Ministero della Transizione Ecologica

Commissione Tecnica di Verifica dell'Impatto Ambientale – VIA e VAS

Parere n. 222 del 25 febbraio 2022

Progetto:	<p style="text-align: center;"><i>Istruttoria VIA</i></p> <p style="text-align: center;">Concessione mineraria per l'estrazione e valorizzazione di materiali di ferro "GIARRUCU" finalizzata allo sfruttamento del giacimento residuo ed al ripristino ambientale.</p> <p style="text-align: center;"><i>ID_VIP: 5428</i></p>
Proponente:	<p style="text-align: center;"><i>Sabbie di Parma s.r.l.</i></p>

Figura 2. Mappa del raggio di 1000 m di propagazione della vibrazione in seguito ad una volata da ognuno dei tre cantieri previsti.

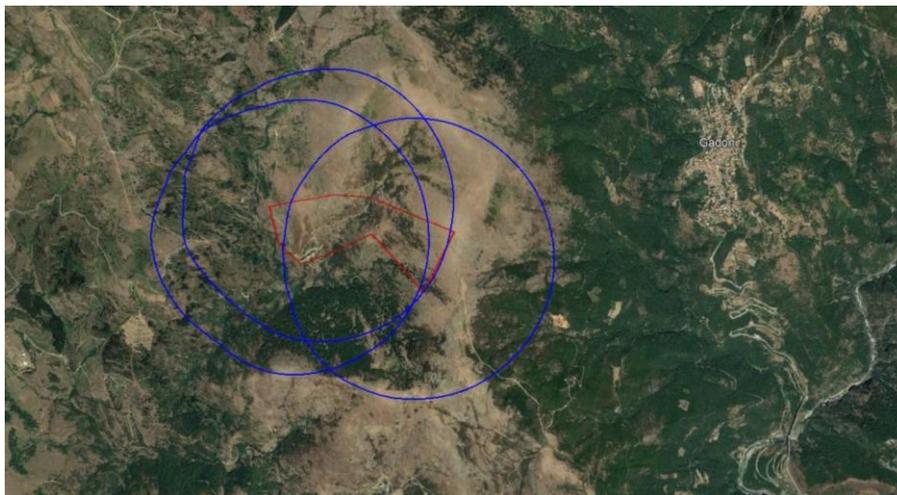
Il Proponente fornisce una analisi numerica tramite la quale si ricava che oltre i 1000 m da una volata e per una carica anche maggiore rispetto a quella prevista il fenomeno vibratorio sia praticamente nullo. Sono fornite anche mappe di raggio 1000 m e centro in ognuno dei tre cantieri previsti.
